Propositions d'aménagements cyclables et marchables pour Orry-la-Ville

- Orry en transition remercie la mairie pour leurs initiatives en matière de mobilités actives
- Attention cependant concernant initiative sur le double sens cyclable - préconisations
- Propositions d'aménagements cyclables et marchables pour Orry-la-Ville
- Préconisations & solutions :
 - La zone de rencontre
 - La création d'une zone 30 généralisée
 - Le marquage au sol
 - Le plateau traversant
 - La voie verte
 - Les stationnements sauvages sur les trottoirs
 - La chaussée à voie centrale banalisée
 - Le cédez-le-passage au feu
 - SAS à vélo

Marquage au sol de la direction pour les cyclistes

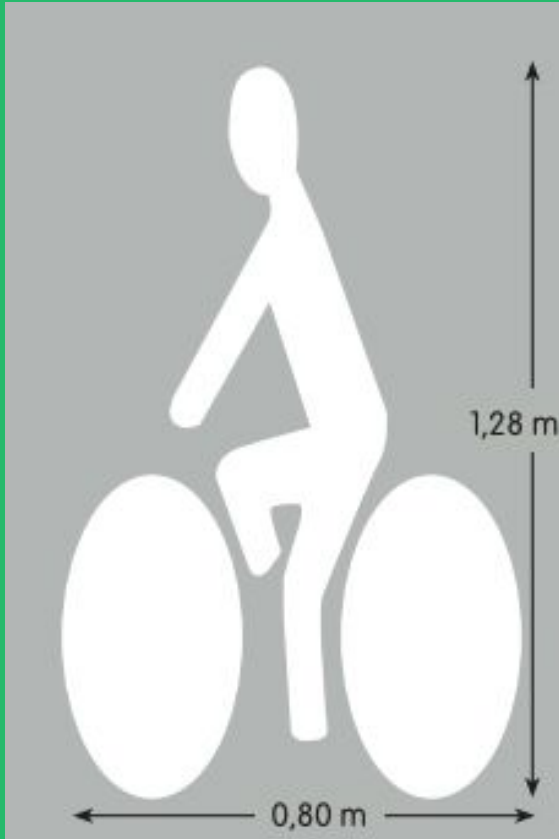
Le marquage au sol du cycliste au bord gauche de la chaussée est dangereux :

- le Code de la route oblige les cyclistes à circuler sur le côté droit de la chaussée. Il est conseillé aux cyclistes de rouler à environ un mètre du trottoir et des voitures en stationnement.
- cela crée des situations dangereuses aux intersections avec des cyclistes qui surgissent là où on ne les attends pas du tout

Le fait de longer les voitures en stationnement dans un contre sens n'est pas un problème car

- les voitures sont garées dans le sens inverse des vélos et donc le passager qui ouvre sa porte regarde en face de lui pour l'ouvrir et voit arriver le cycliste ce qui limite l'emportière.
- dans le sens inverse des voitures un emportière est beaucoup moins accidentogène que dans l'autre sens où les blessures sont plus grave car le cycliste est stoppé dans sa trajectoire, happé par la portière, dans l'autre sens, il est dévié, poussé, peut chuter mais c'est bien moins grave.
- en France, en moyenne il y a 1,4 personnes par voiture donc une fois sur deux, la personne qui sort de la voiture le fait du côté conducteur et pas passager.

Marquage au sol de la direction pour les cyclistes à droite ou au milieu en fonction de la largeur de la chaussée

Rue des fraisiers au croisement avec la place de la liberté

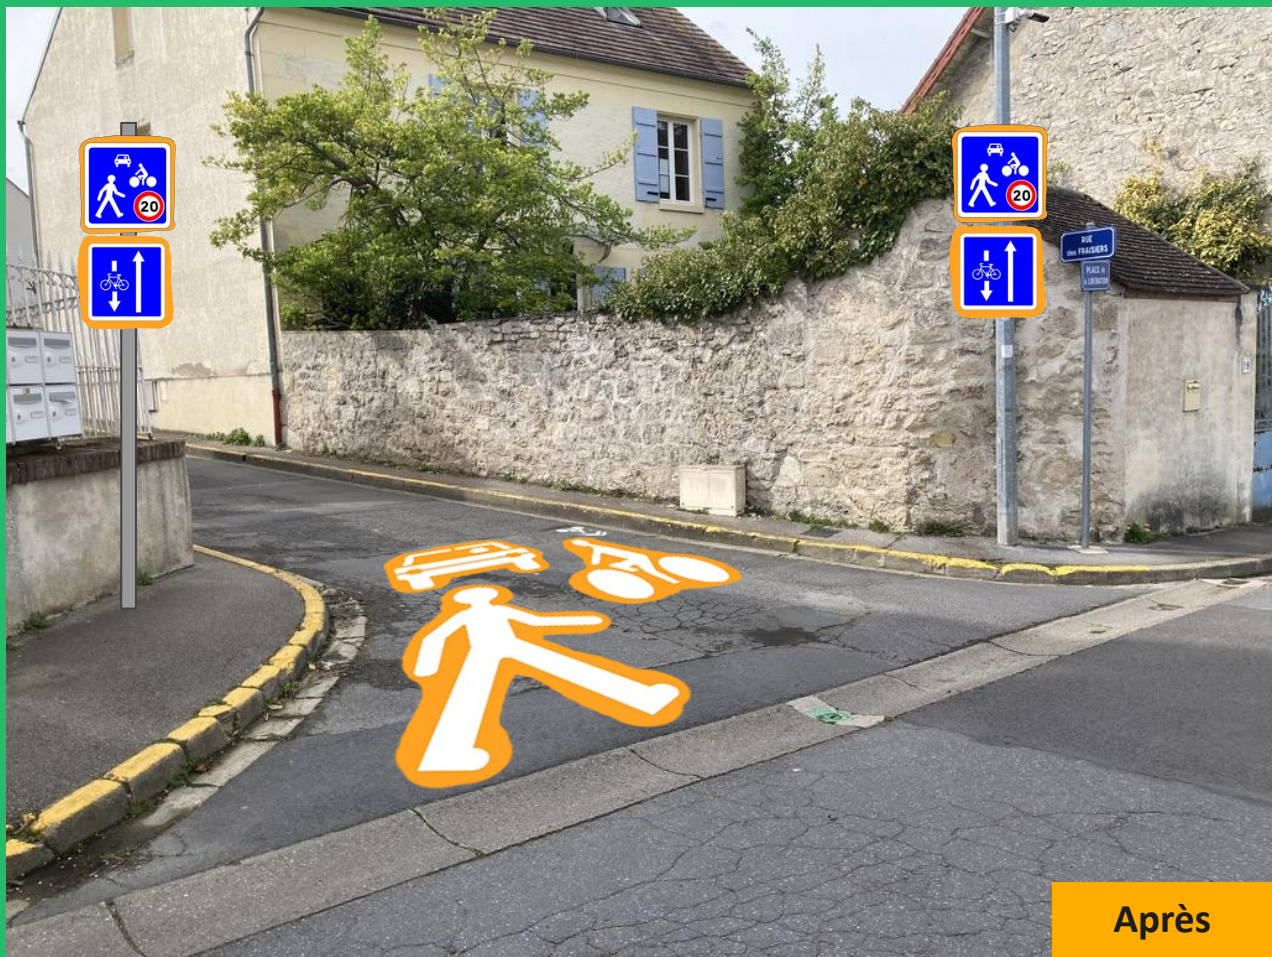
Création d'une zone de rencontre en sens unique

Rue de Montgrésin au croisement avec la rue neuve

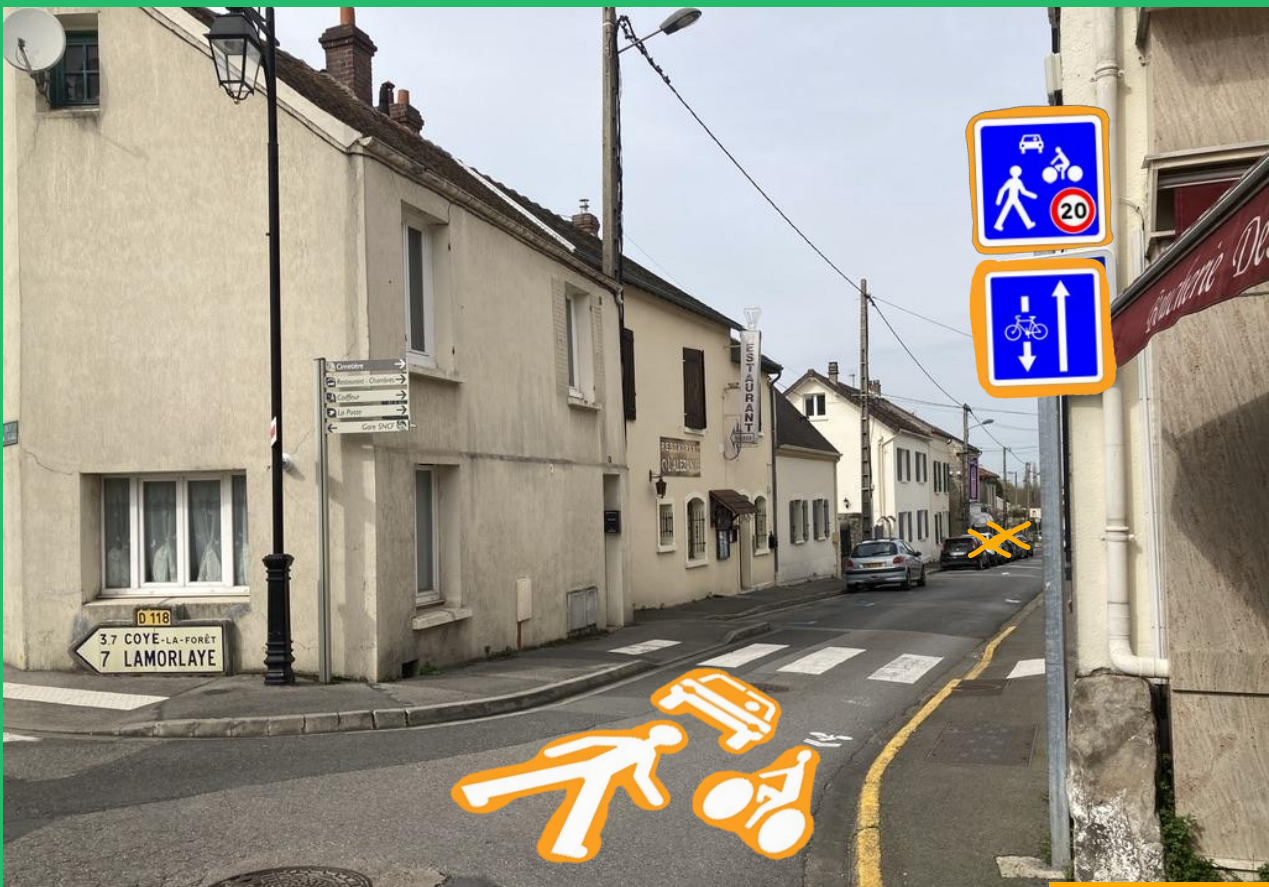
Création d'une zone de rencontre en sens unique

Suppression de quelques parkings afin de faciliter le rabattement des vélos en cas de voiture qui vient d'en face

Vieux chemin de Coye à la sortie des bois

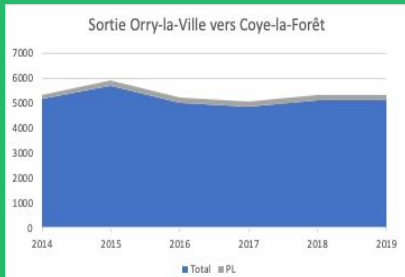
Optimiser la visibilité du double sens cyclable dans la zone de rencontre

Rue de la gare - rue de la Chapelle au centre d'Orry-la-Ville

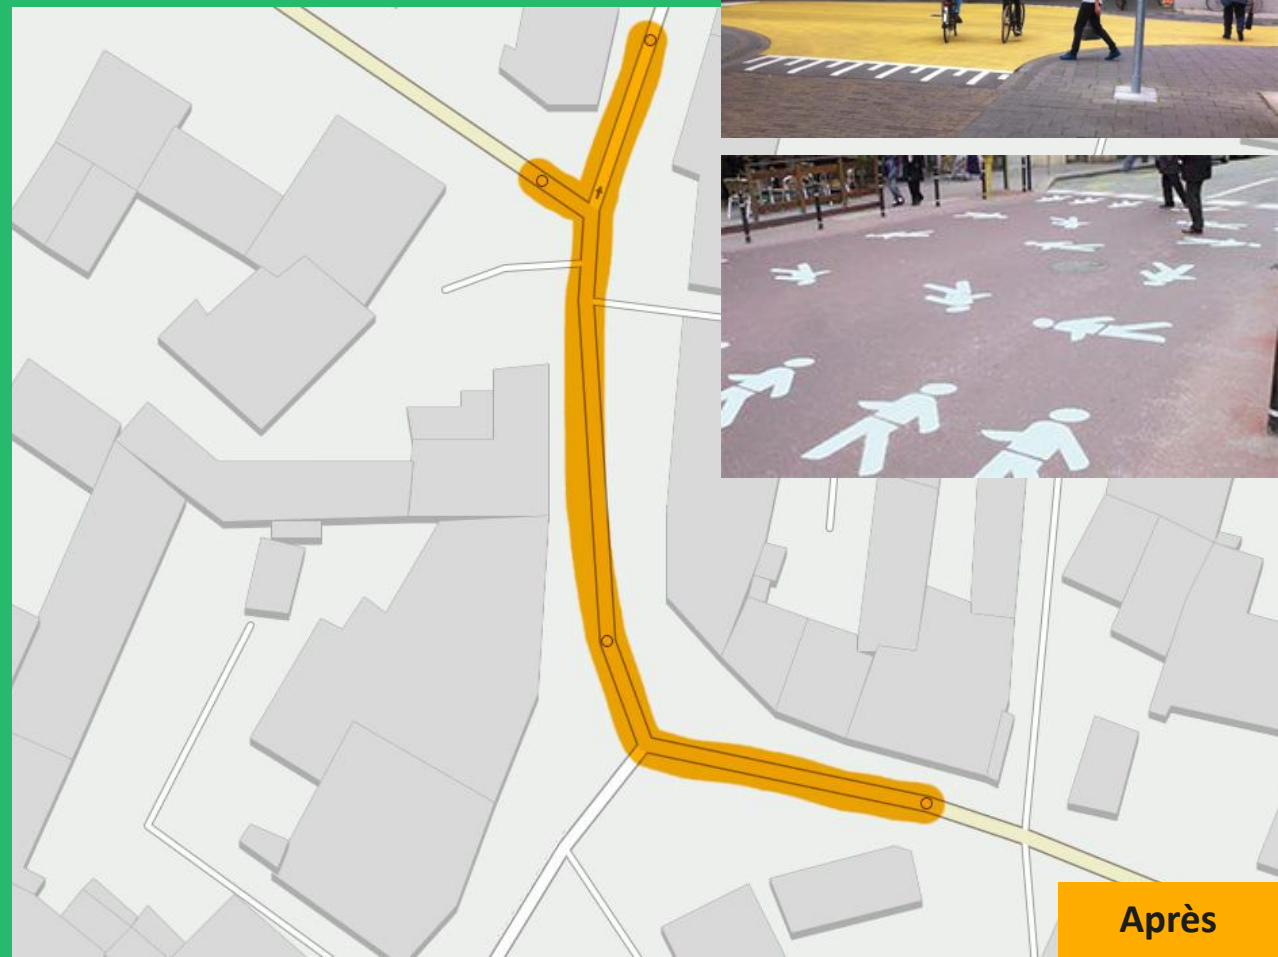
Création d'un plateau traversant pour mieux visualiser le passage fréquent de piéton-ne-s

Accident du 9 mars 2023 un automobiliste roulant trop vite est rentré dans une voiture qui s'est arrêtée au passage piéton pour laisser passer des piéton-ne-s

Rue de la gare au croisement avec la rue du muguet

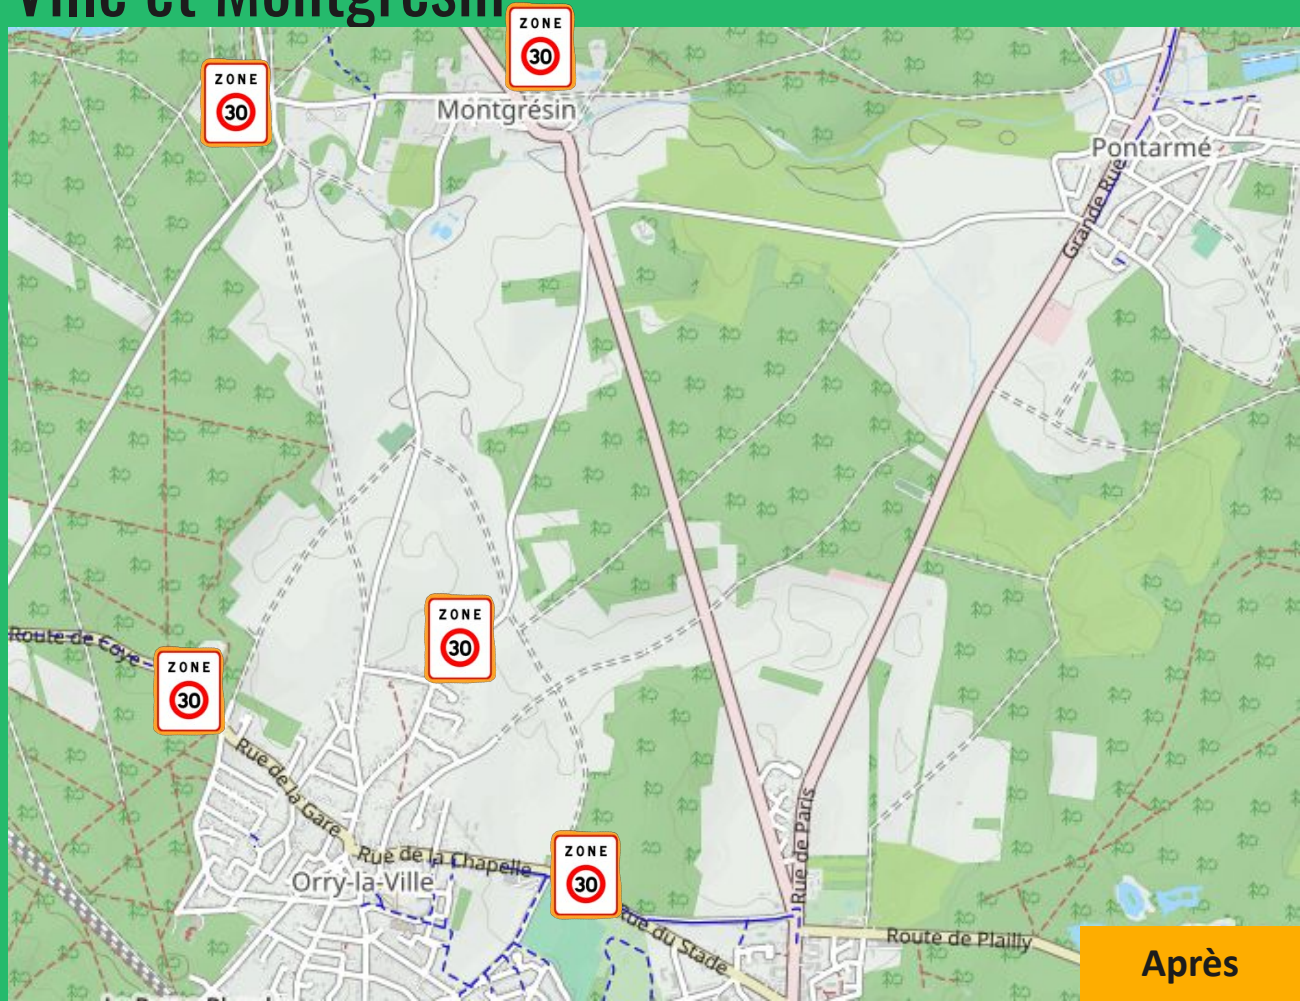
Transformer la limitation générale de la vitesse à 30km/h en zone 30 pour l'ensemble de la commune

Marquage au sol pour que les cyclistes changent de voie

Signalisation et jalonnage de la voie verte

Signalisation horizontale "Zone 30" qui fait office de symbolisation d'un passage piéton

Rue des pâturages au croisement l'Intermarché

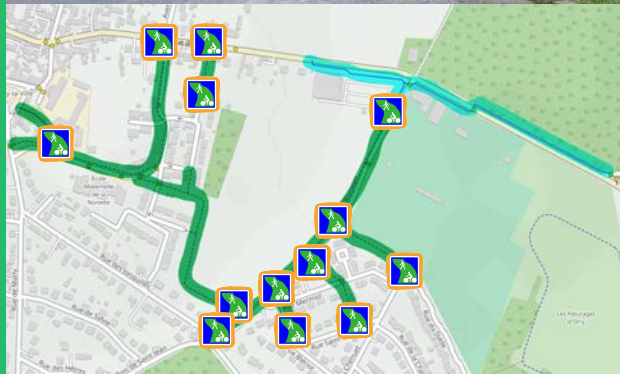
Rendre plus visibles les voies vertes

Rue de la Chapelle au croisement avec la rue des pâturages

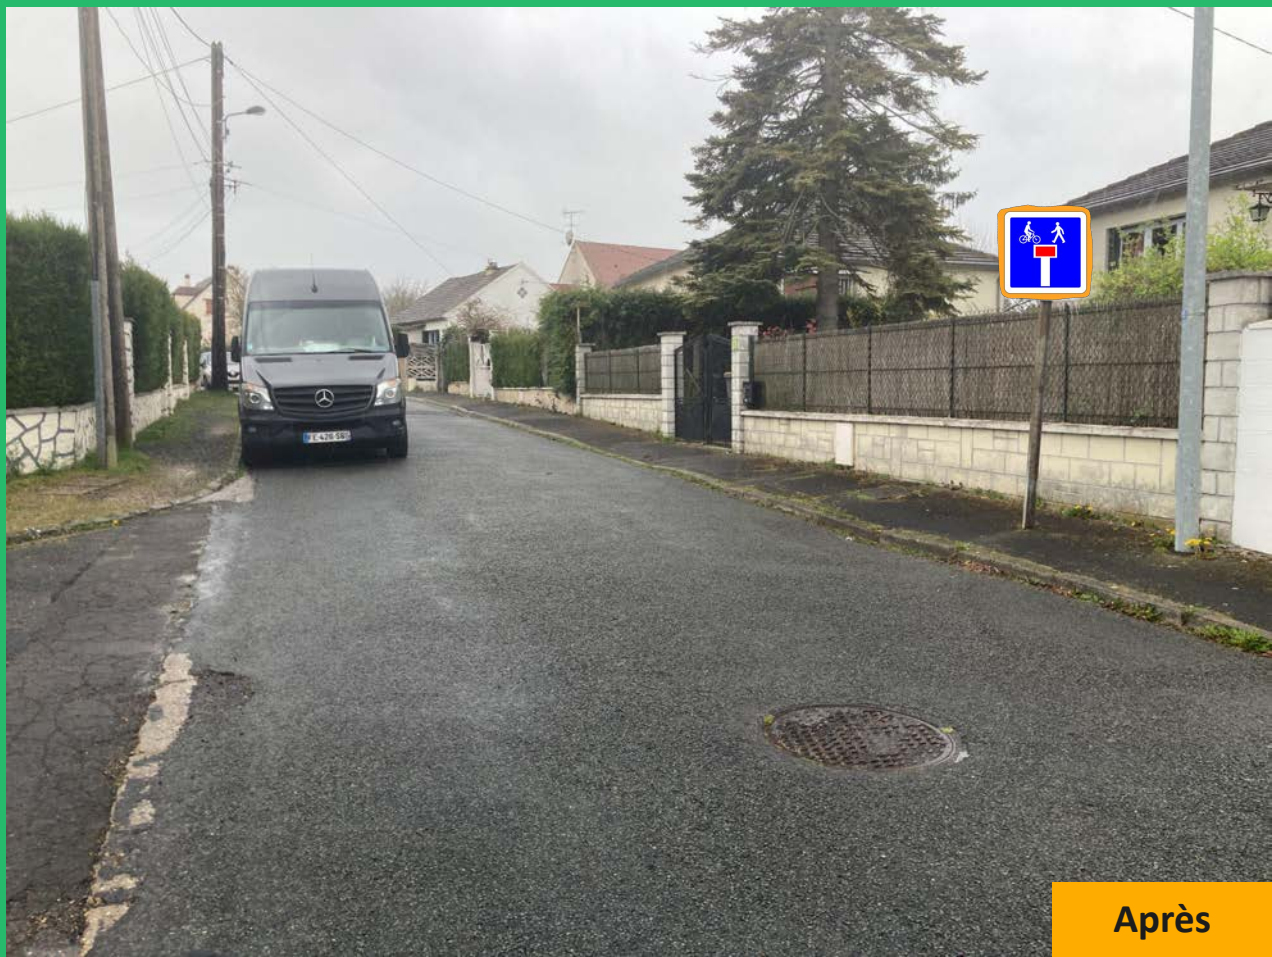
Quel marquage au sol pour les cyclistes ?

Rue de Commelles

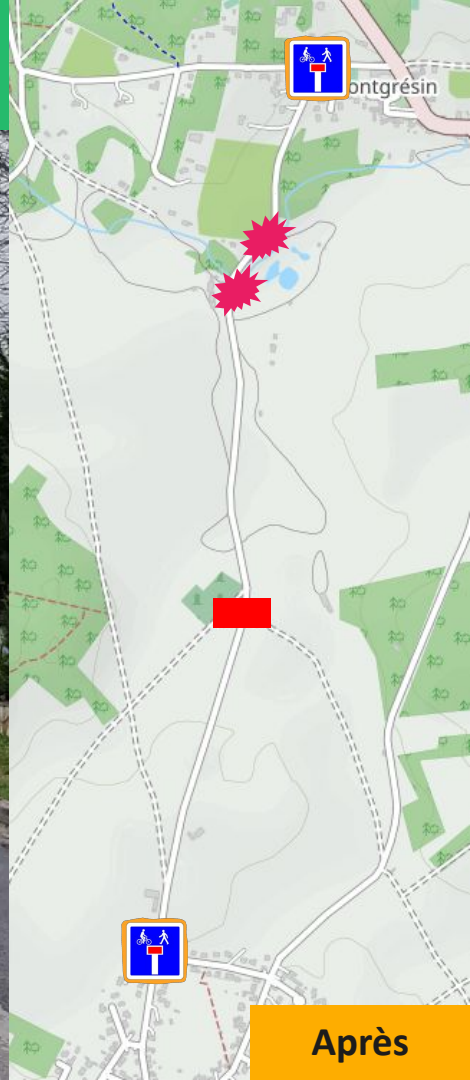
Rendre plus visible la zone de rencontres

Réduire les rencontres dangereuses entre automobilistes et piéton-ne-s/cyclistes (excès de vitesse, virages, tentatives de doubler alors que la rue est trop étroite, etc.)

Compléter la zone de rencontre par une sans issue avec débouché cycliste et piéton-ne (à la hauteur du cimetière) afin d'exclure l'utilisation de la rue comme raccourci entre Orry et Montgrésin (solution proposé par le schéma directeur cyclable de la CCAC)

Rue de Montgrésin hors agglomération (aussi valable pour la rue Manon)

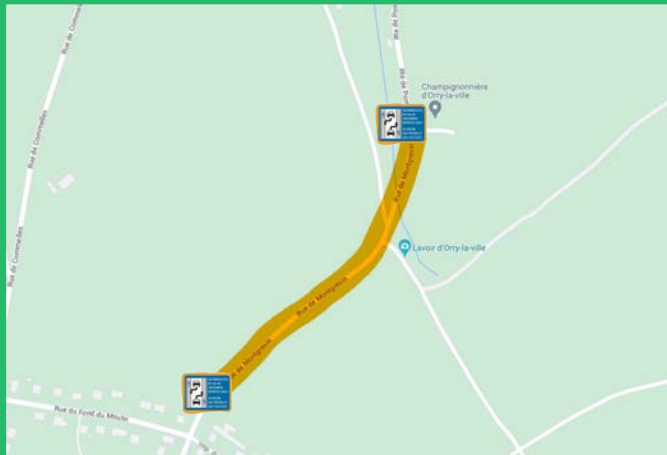
Transformer en chausidou à partir de la sortie d'Orry-la-Ville au moins jusqu'à la champignonnière afin de sécuriser les déplacements des piéton-ne-s et des cyclistes

Réduction de la vitesse à 50km/h

Exemple : Le chemin de la fontaine

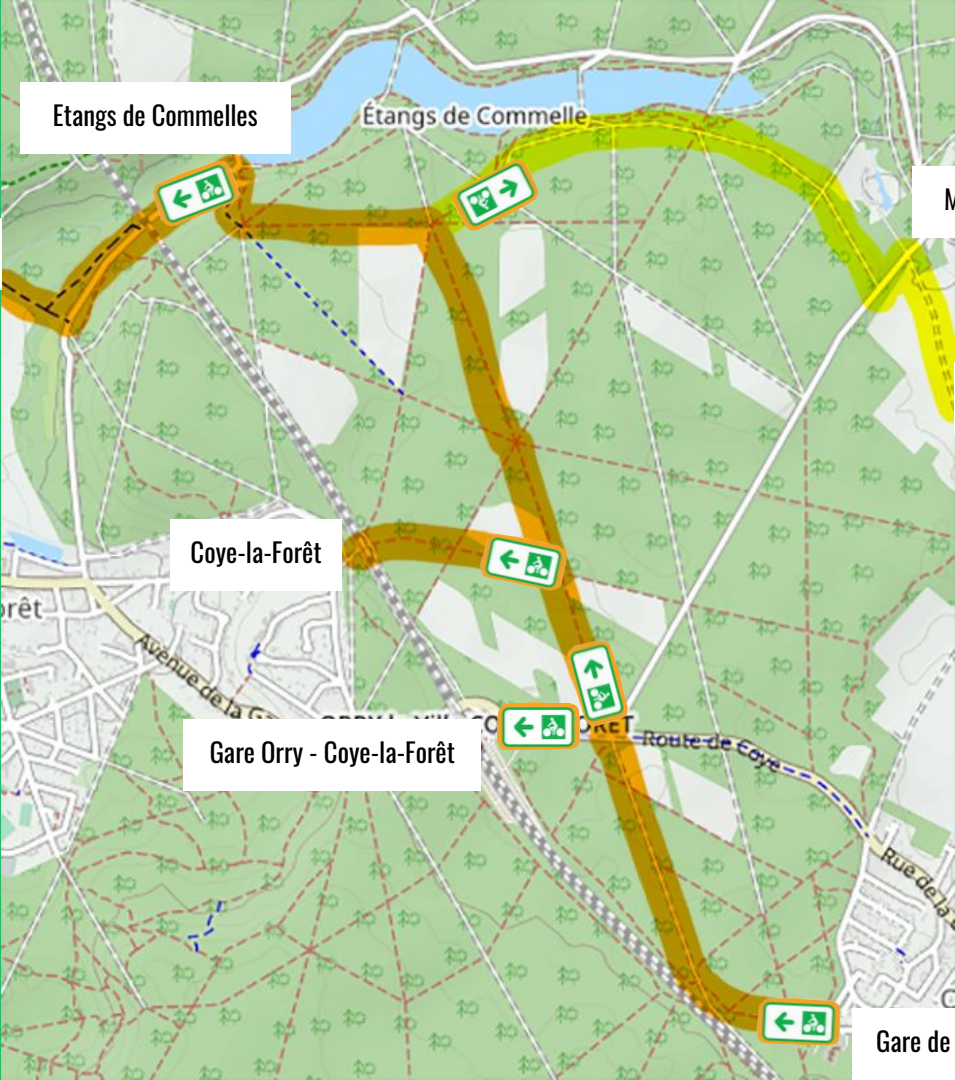
Transformer en voie verte ou en voie interdite aux véhicules motorisés sauf ayant droite.

Mise en œuvre d'un revêtement dur par traitement de sol en place ou d'un revêtement de sable compacté.

Type d'aménagement selon le schéma directeur cyclable: profil 5B ou 5C

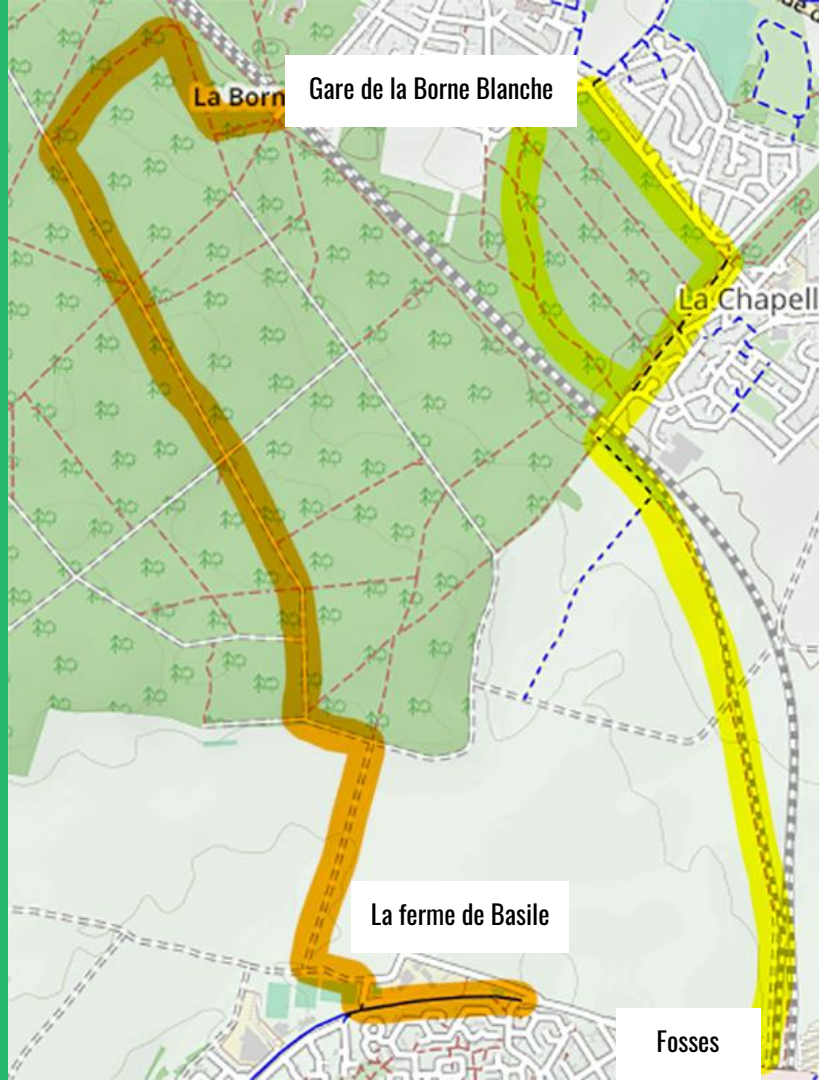
Transformer certains chemins en voies vertes avec véhicules ayant-droit autorisés afin de créer un itinéraire cyclable alternatif pour aller à Coye-la-Forêt ou à Lamorlaye
